東通原子力発電所
基準地震動策定のうち地下構造の評価について
(コメント回答)

令和2年6月4日
東北電力株式会社

審査会合におけるコメント

## (15)速度層構造(原子炉建屋付近のPS検層結果)Y-Y' 断面

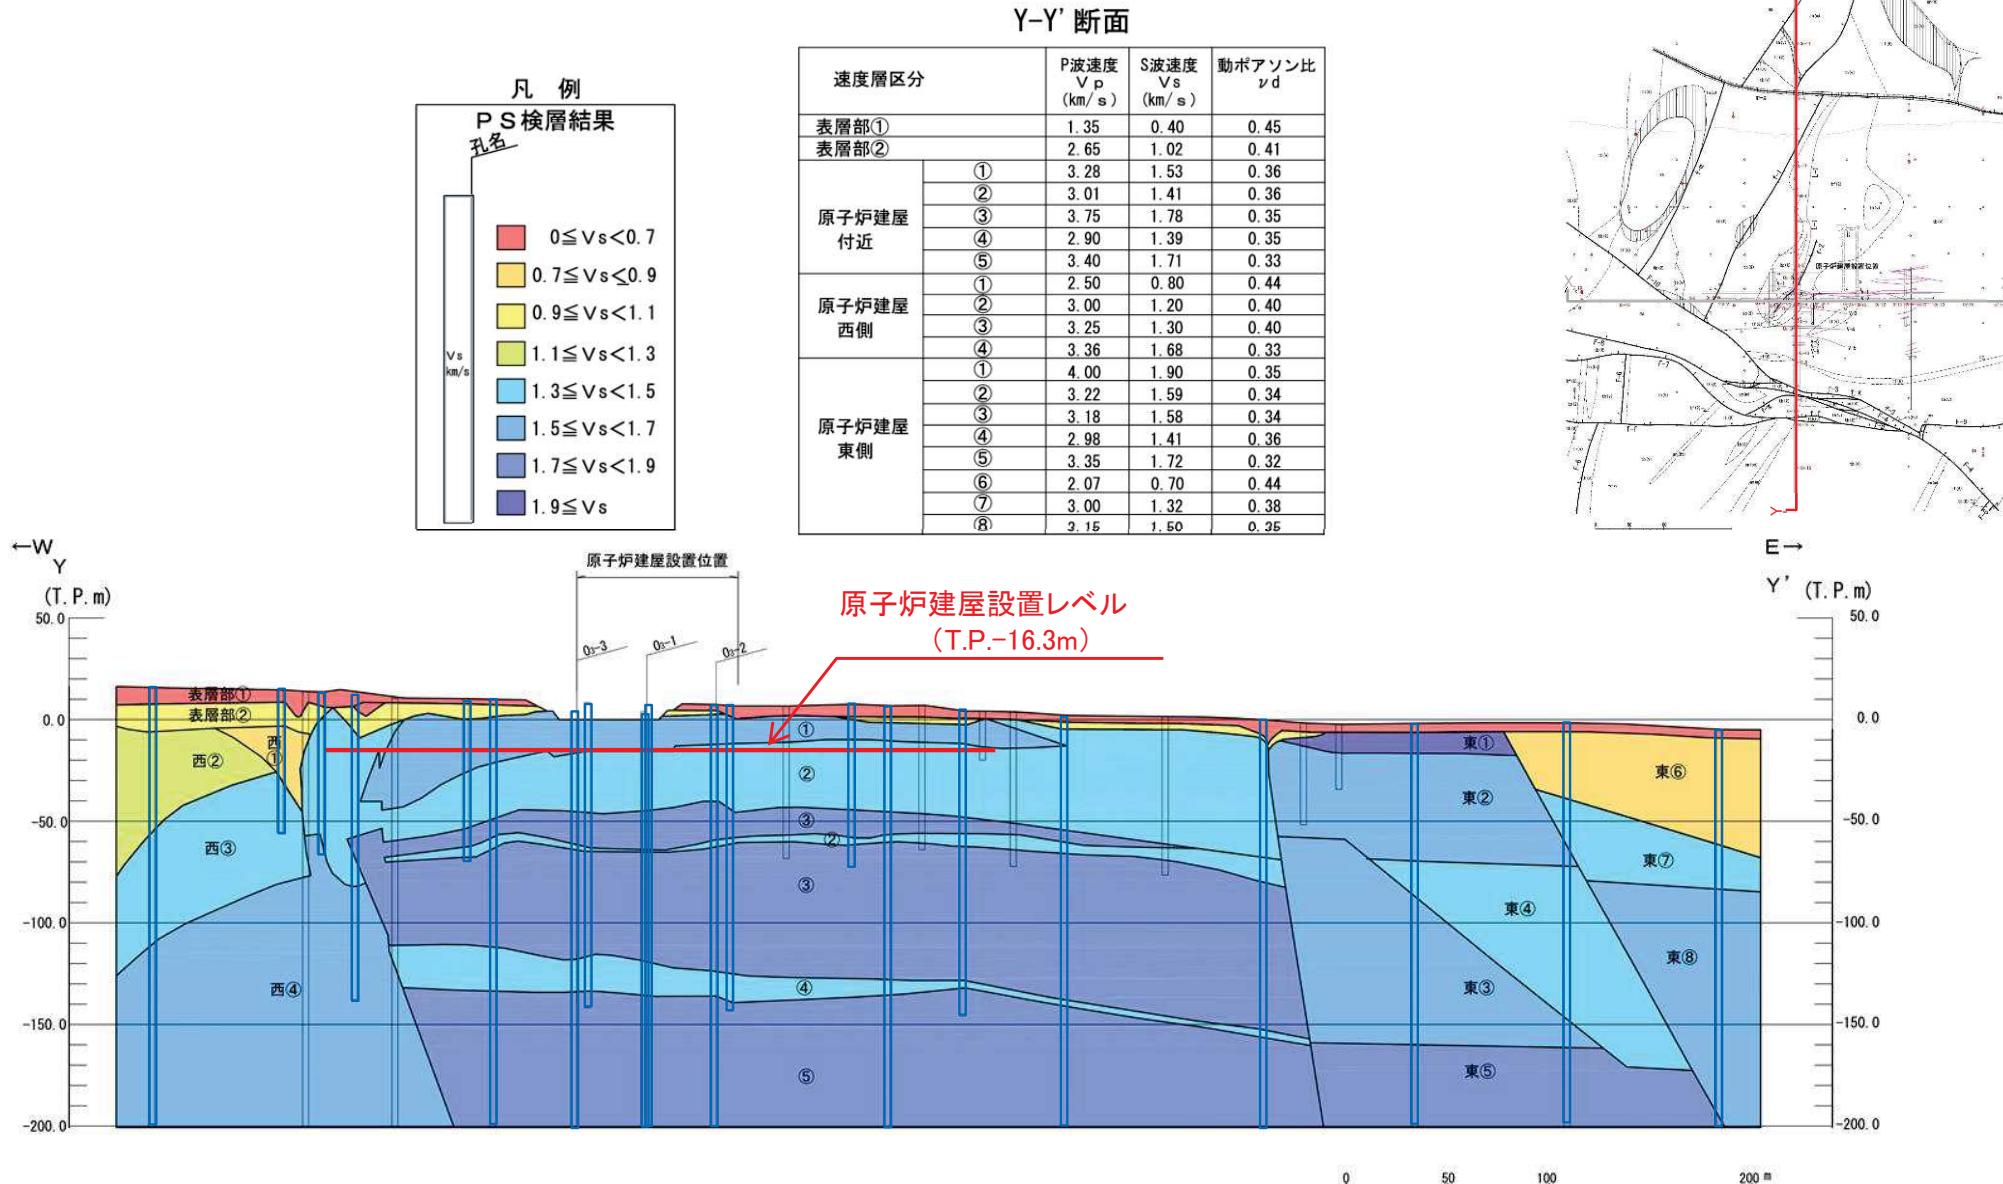
S145

- 原子炉建屋基礎地盤の速度層構造については、概ね水平な成層構造をなす5層に区分され、著しい高低差は認められない。
- 原子炉建屋付近の岩盤は、 $V_s =$ 約1.4km/s以上の硬質な岩盤からなる。

### (16) 敷地周辺の東西方向の速度構造(H24海陸統合探査)

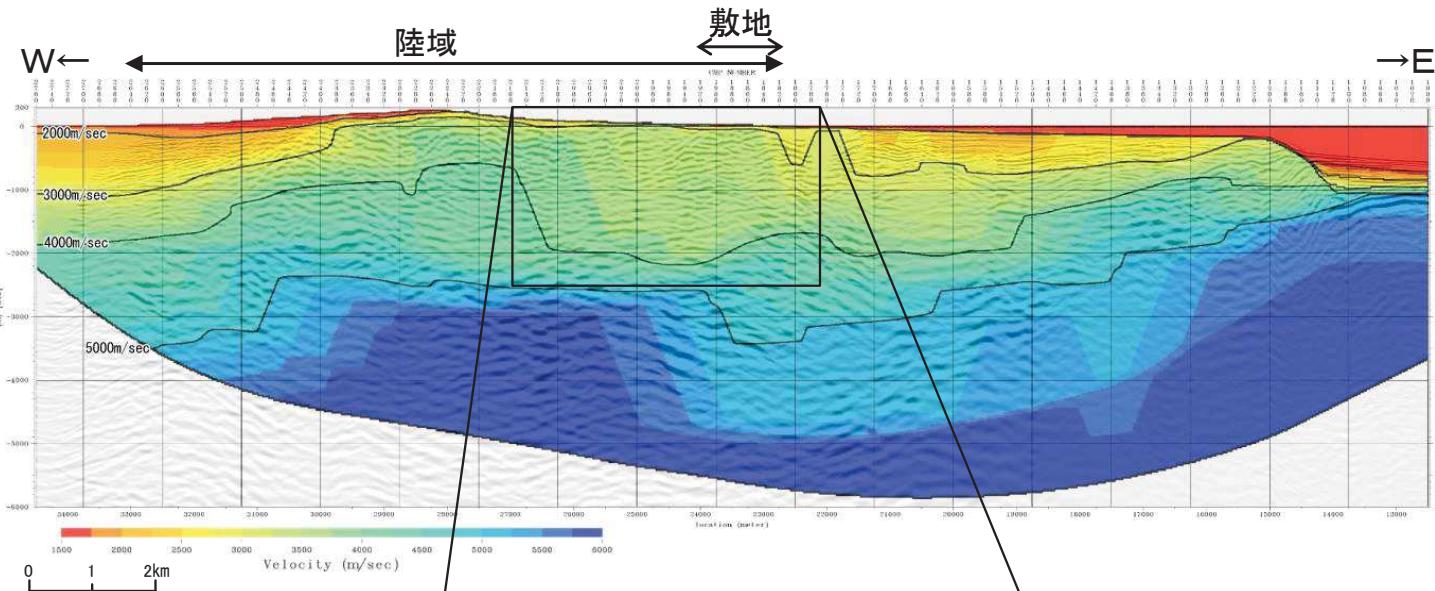
S152

➤ 敷地～敷地近傍の地下では概ね水平な速度構造となっている。

### (17) 敷地周辺の南北方向の速度構造(H31-A測線)

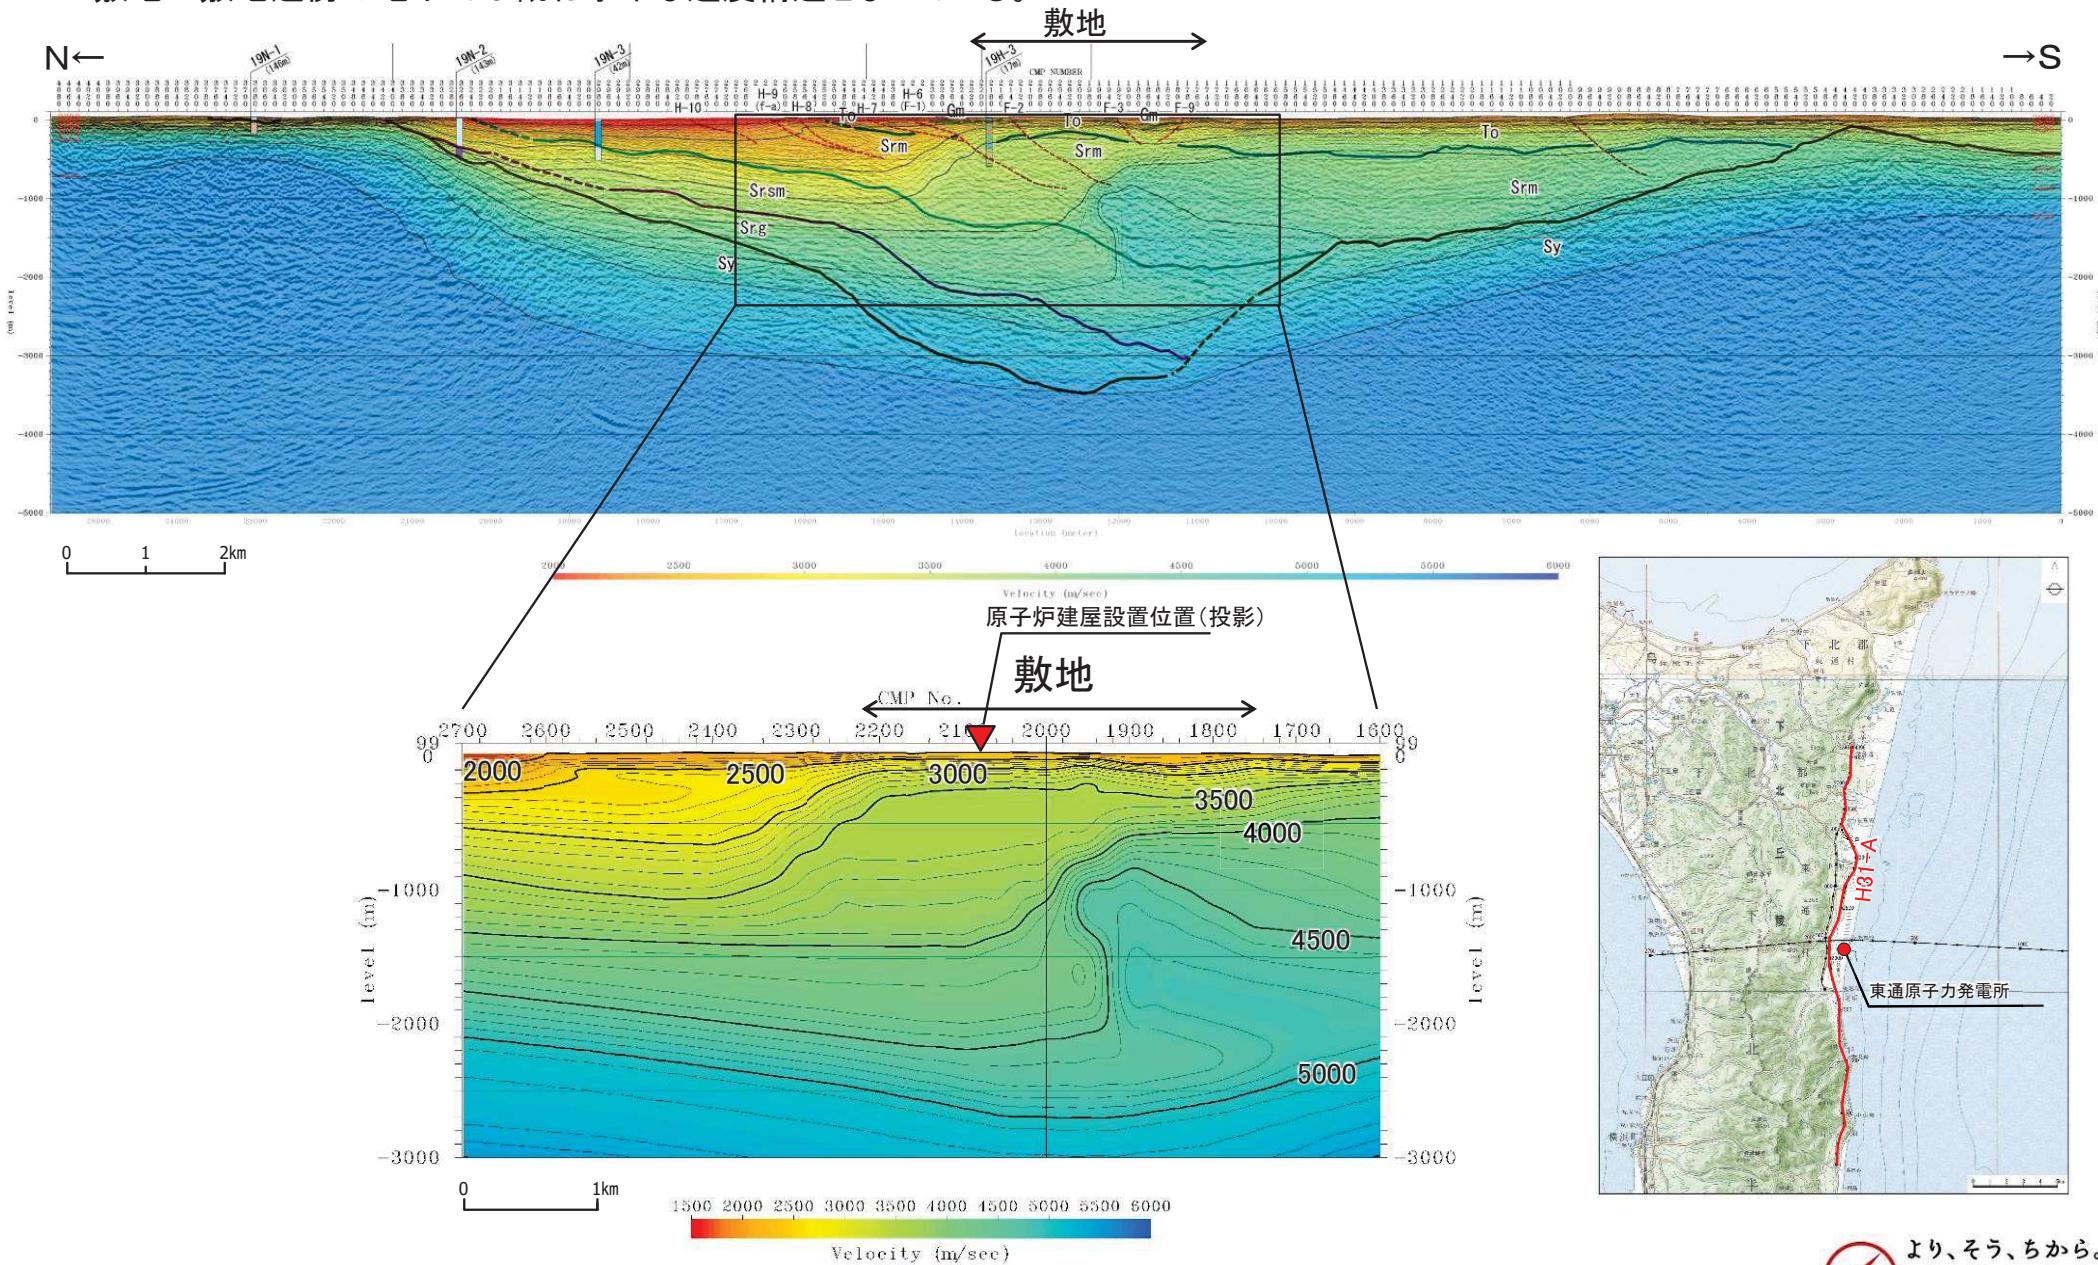
S152

➤ 敷地～敷地近傍の地下では概ね水平な速度構造となっている。

## (2) 表層が基準化スペクトルの形状に与える影響

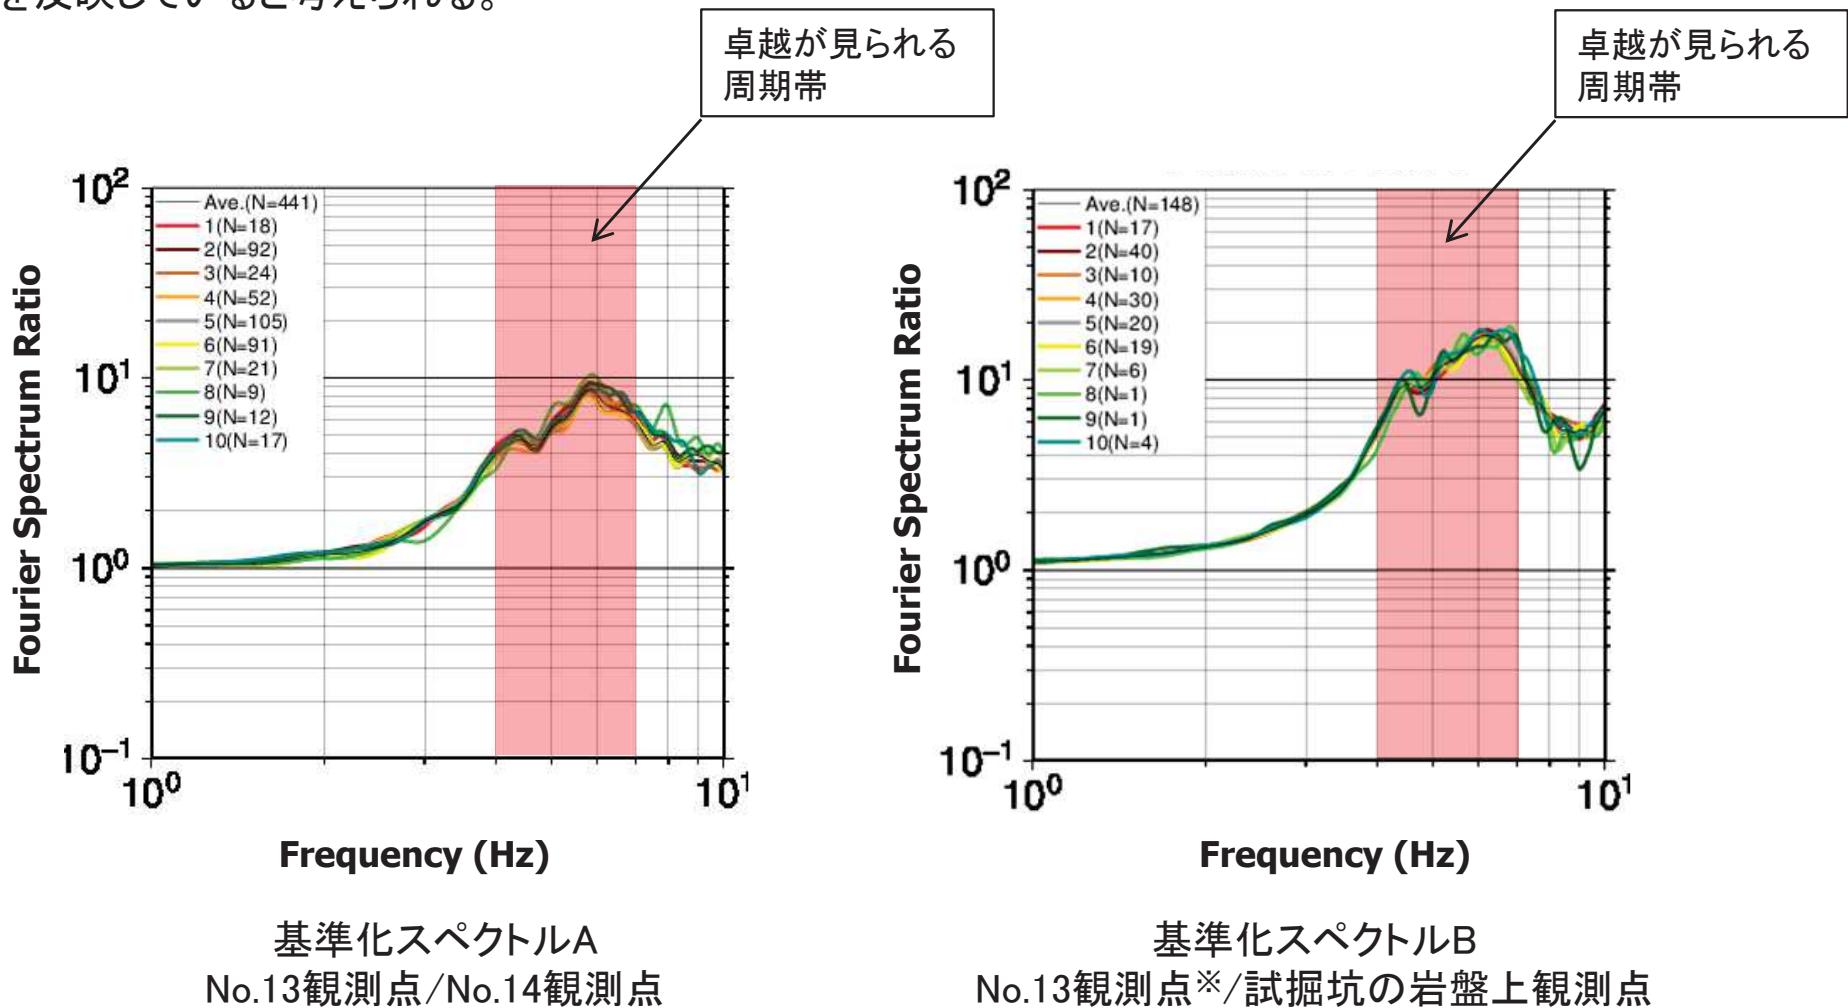
S151

- 基準化スペクトルA(No.13観測点／No.14観測点)と基準化スペクトルB(No.13観測点／試掘坑内観測点)は、卓越周期がほぼ同じであることから、No.14は岩盤に近い振動性状を示すと考えられる。
- この点からも、敷地内臨時高密度観測の基準化スペクトルの形状は、各観測点の盛土等の違いや表層の厚さの違いを反映していると考えられる。

### 3.7 露頭岩盤上強震観測点(電中研白糠)との比較 (5)As-netの地震観測記録を用いた確認

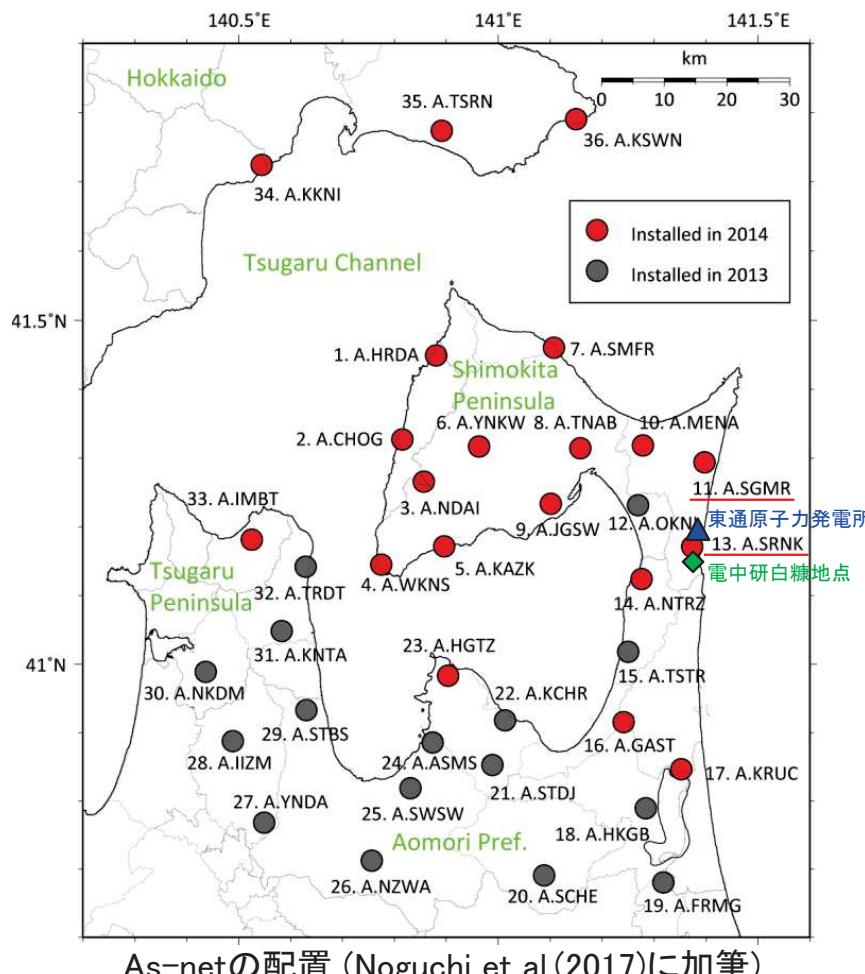
S155

- 応答スペクトル比(東通地点/白糠地点)の一部周期帯で比較的差が見られる地震について、敷地周辺で実施されている他の観測点の強震記録との比較を行う。
- 公益財団法人 地震予知総合研究振興会では、2013年から2014年にかけて、下北半島及び津軽半島周辺に高密度の高感度地震観測網(As-net)を順次設置している。このうち東通原子力発電所に比較的近いA.SGMR(敷地から北に約12km)及びA.SRNK(敷地から南に約2km)と比較する。なお、地震計の設置深さは約20mであり、深さ20mの平均 S 波速度は、A.SGMRは478m/s、A.SRNKは423m/sである[Noguchi et al.(2017)]。

## (6) 応答スペクトル比(東通地点, As-net／白糠地点)

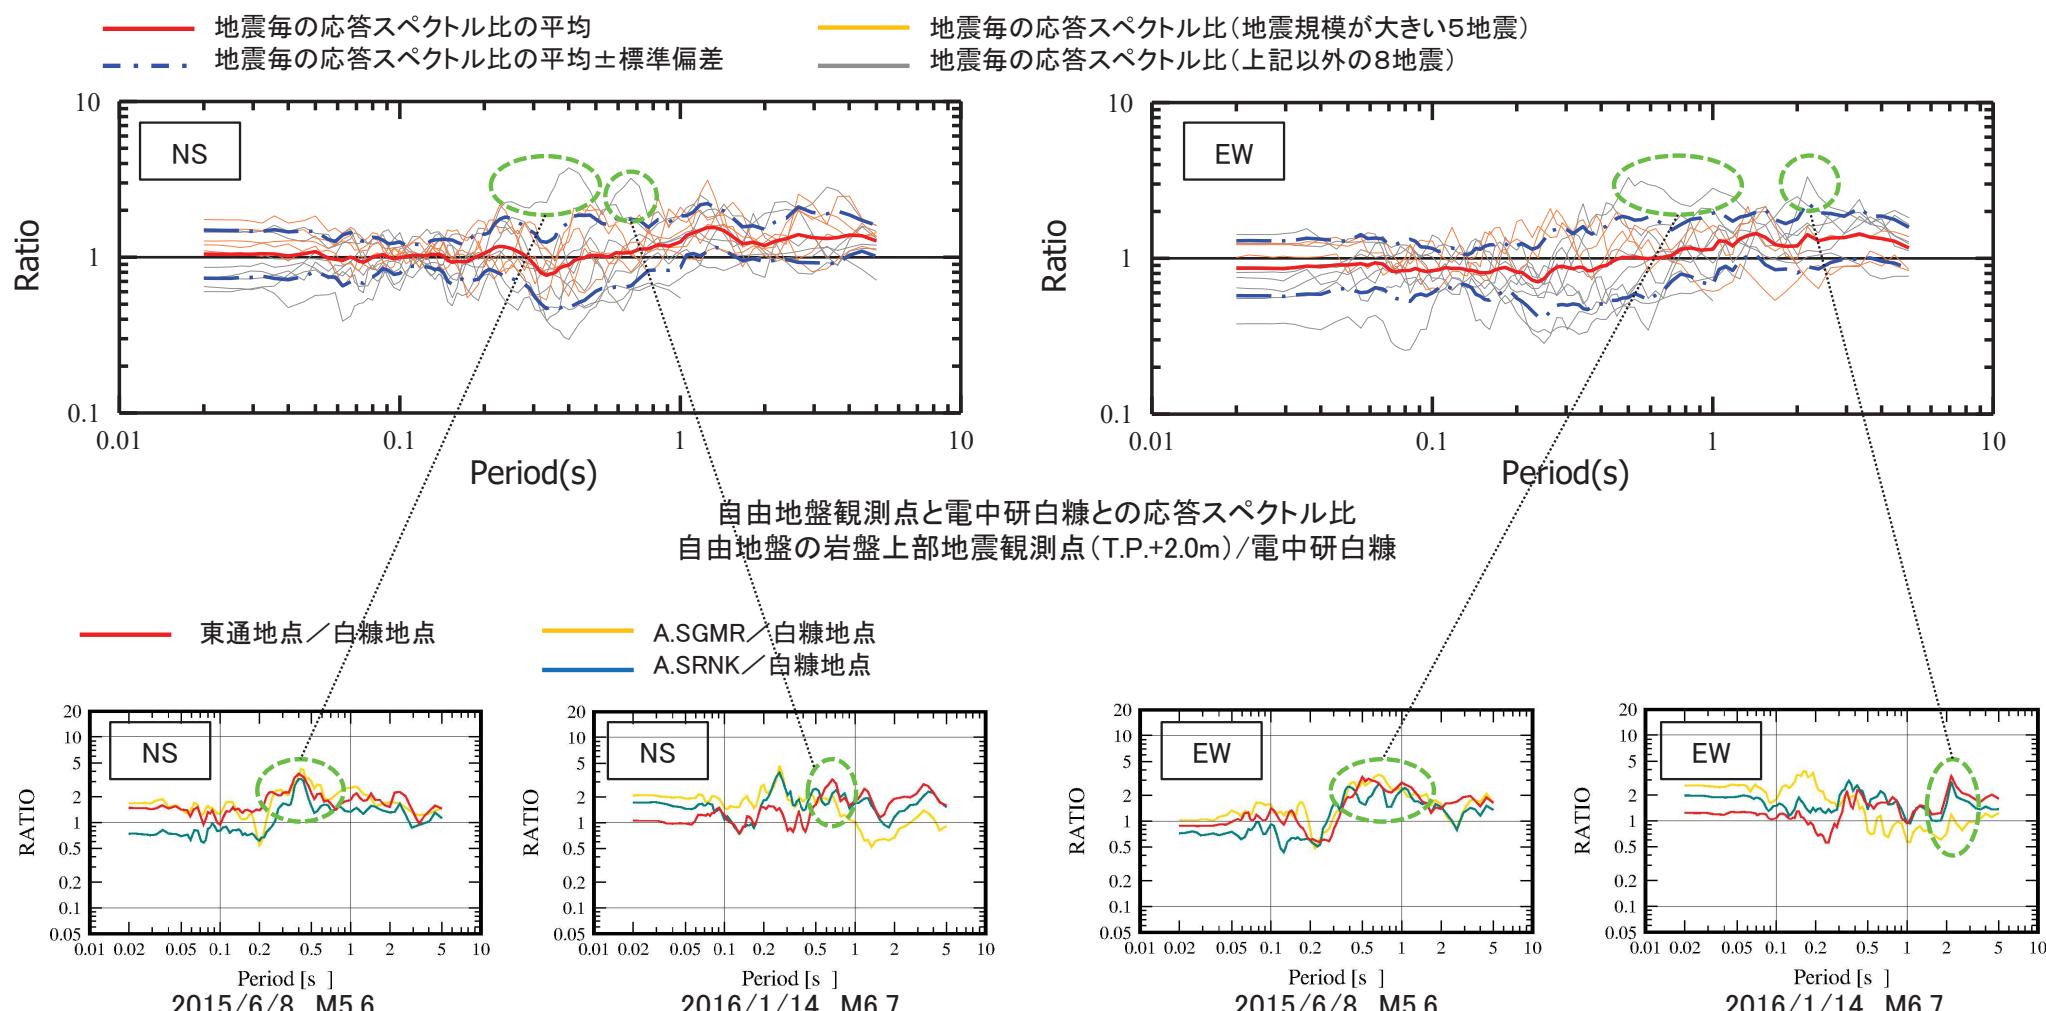
S155

- 一部周期帯において応答スペクトル比が大きい地震(東通地点>白糠地点)のうち, As-net観測点(A.SGMR, A.SRNK)で観測されている地震について, 白糠地点に対する応答スペクトル比を示す。
- これらの地震の応答スペクトル比で比較的差が見られる周期帯は, As-net観測点においても同様に認められることから, 敷地の振動特性は周囲の観測点と著しく異なるものではないと考えられる。
